**AVIS RELATIF À LA PROTECTION
CONTRE LES EVENTUELS EFFETS NOCIFS ET NUISANCES
PROVOQUÉS PAR LES RAYONNEMENTS NON IONISANTS
GÉNÉRÉS PAR DES ANTENNES ÉMETTRICES STATIONNAIRES**

Commune : GOUVY - Exploitant : ORANGE

Référence exploitant : 248R1_1 / 32248R1_1 / 42248R1_1 / 52248R1_1

Rapport n° 2144 / 2024

Figure 1 : Vue en plan des lieux de séjour et des points de contrôle

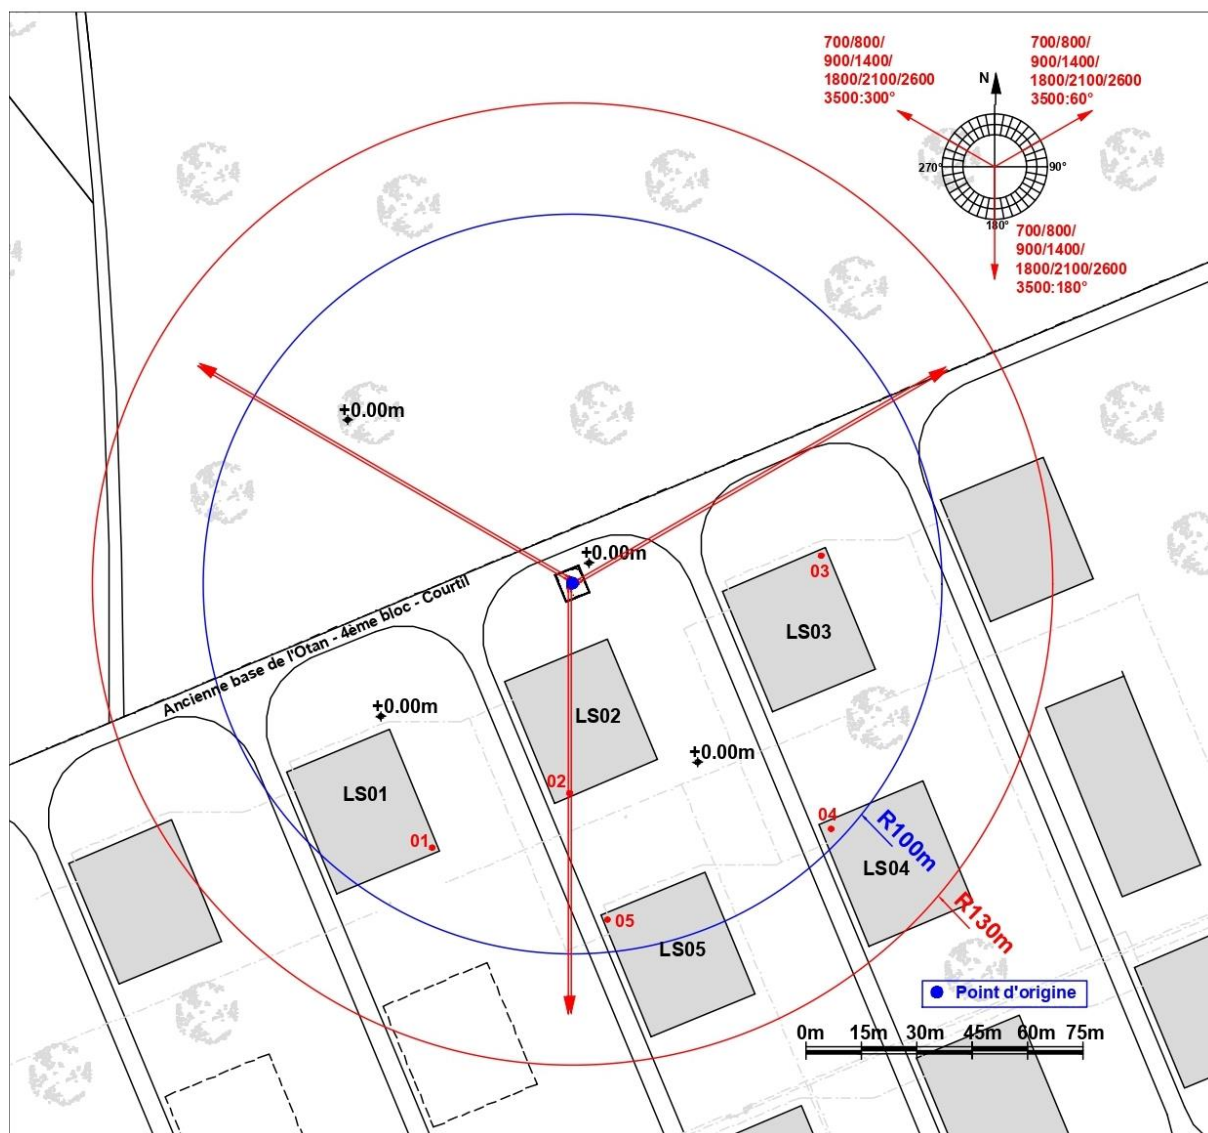
N° point de contrôle	LS	Atténuation (dB)	Indice d'exposition relatif à la limite par installation IE_i
2	LS02	3,0	0,016
5	LS05	3,0	0,014
3	LS03	3,0	0,011
1	LS01	3,0	0,009
4	LS04	3,0	0,005

En ce qui concerne les antennes de l'installation mentionnées dans le tableau 1, la distance maximale à laquelle la limite pourrait être atteinte, à l'extérieur, est égale à 89,2 m. S'il n'y a pas de LS à une distance inférieure, les antennes respectent forcément la limite d'immission.

Dans le cas des LS situés à l'intérieur des bâtiments, une atténuation d'obstacle est prise en compte et il en résulte que la distance maximale à laquelle la limite pourrait être atteinte se réduit à 63,2 m.

Figure 2 : Vue en plan des installations d'antennes dans un rayon de 300 mètres autour de l'installation faisant l'objet de la demande d'avis

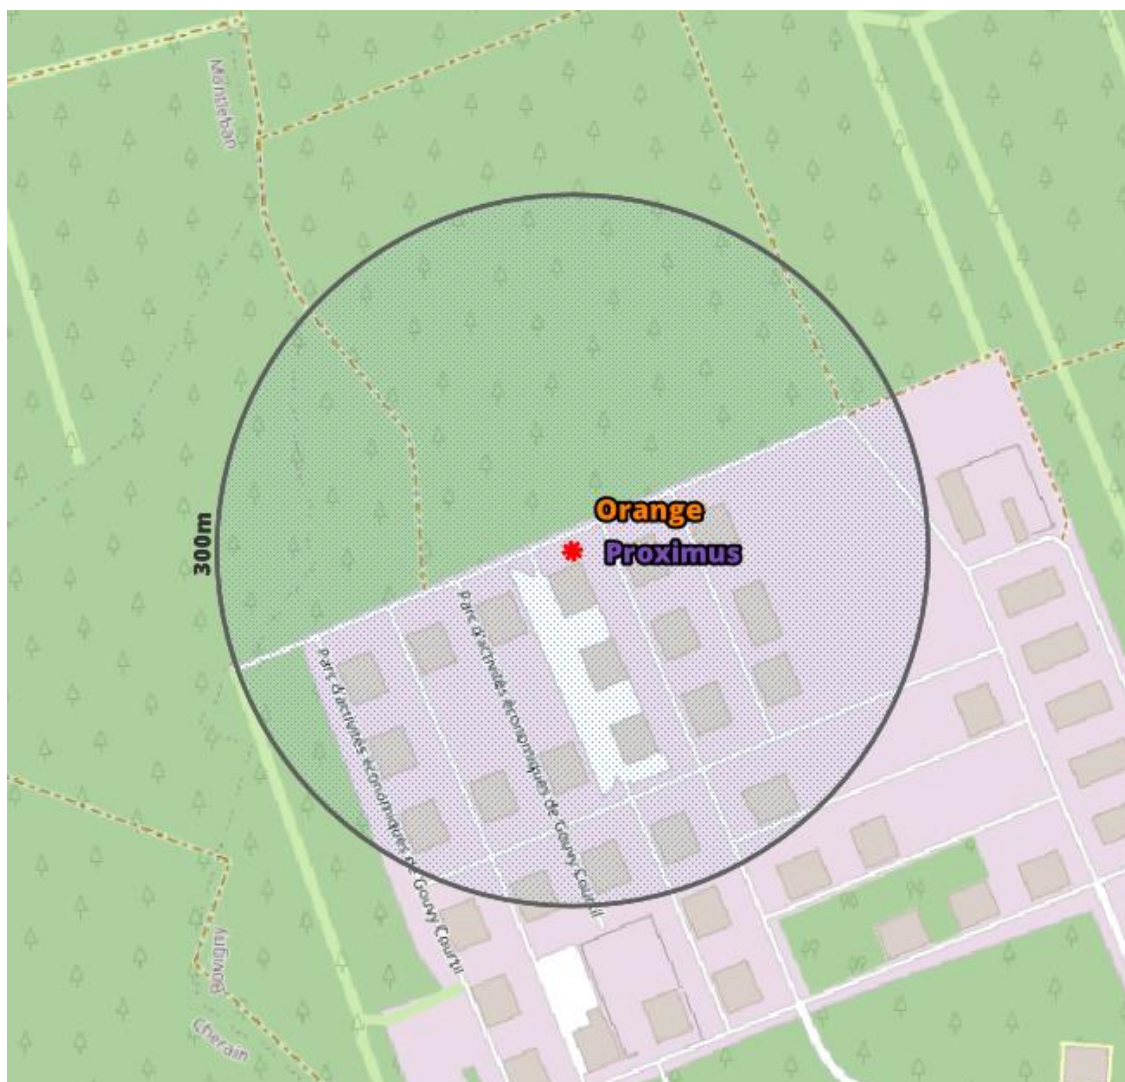
- il y a au plus 4 installations d'antennes émettrices stationnaires présentes dans la zone d'évaluation de 300 mètres de rayon représentée dans la figure 2, y inclus l'installation référencée dans le paragraphe 2 : la limite cumulative définie à l'article 4, §2 du décret est nécessairement respectée dans les lieux de séjour à l'intérieur de la zone d'évaluation de 300 mètres de rayon ;

- b) il y a exactement 5 installations d'antennes émettrices stationnaires présentes dans la zone d'évaluation de 300 mètres de rayon représentée dans la figure 2, y inclus l'installation référencée dans le paragraphe 2 et il existe, pour 3 ou 4 de ces installations, un avis attestant le respect de la limite abrogée de 3 V/m : la limite cumulative définie à l'article 4, §2 du décret est nécessairement respectée dans les lieux de séjour à l'intérieur de la zone d'évaluation de 300 mètres de rayon ;

- c) dans tous les autres cas, il a été vérifié que la limite cumulative définie à l'article 4, §2 du décret n'est pas dépassée dans les lieux de séjour sur base du nombre d'installations localisées dans la zone d'évaluation de 300 mètres de rayon représentée dans la figure 2, de leur localisation ainsi que des données inscrites dans la figure 1 et au paragraphe 4 du présent avis et dans les avis attestant le respect de la limite par installation ou de la limite abrogée de 3 V/m relatifs aux autres installations reprises dans la figure 2.

Compte tenu des considérations ci-dessus, il apparaît que l'intensité du rayonnement électromagnétique généré, dans les lieux de séjour situés dans un rayon de 300 mètres autour de l'installation référencée dans le paragraphe 2, par l'ensemble des antennes émettrices stationnaires de l'ensemble des exploitants du même site d'antennes émettrices stationnaires respecte la limite fixée à l'article 4, § 2 du décret.
